## 改善箇所説明図

## 基準不適合発生箇所

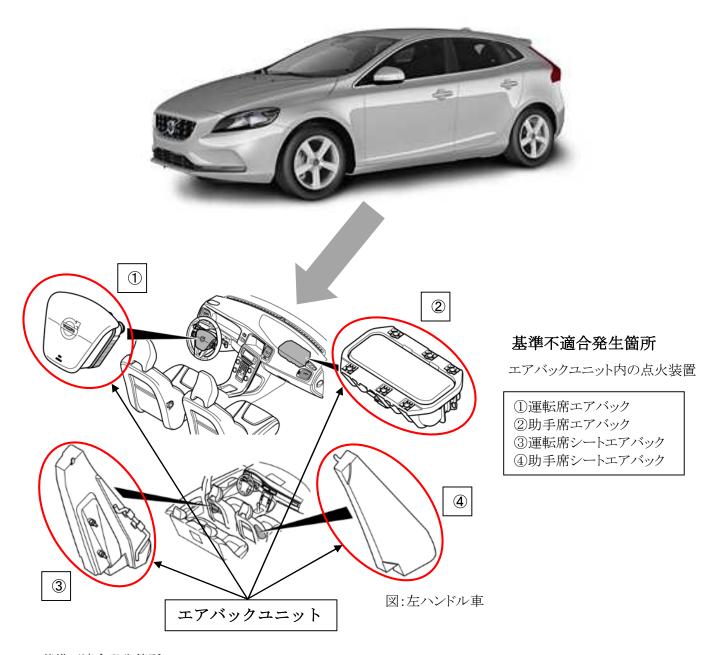
エアバッグのインフレータ(膨張装置)において、製造管理が不適切なため、点火剤が設計通り調合されていないものがある。そのため、衝突時にエアバッグが展開せず、乗員が過度の傷害を負うおそれがある。

対象となるエアバックの位置が車両により異なるため、以下のいずれかの改善措置をおこなう。

- ①運転席のエアバックユニットを良品と交換する。
- ②助手席のエアバックユニットを良品と交換する。
- ③運転席のシートエアバックユニットを良品と交換する。
- ④助手席のシートエアバックユニットを良品と交換する。
- ⑤運転席および助手席のシートエアバックユニットを良品と交換する。
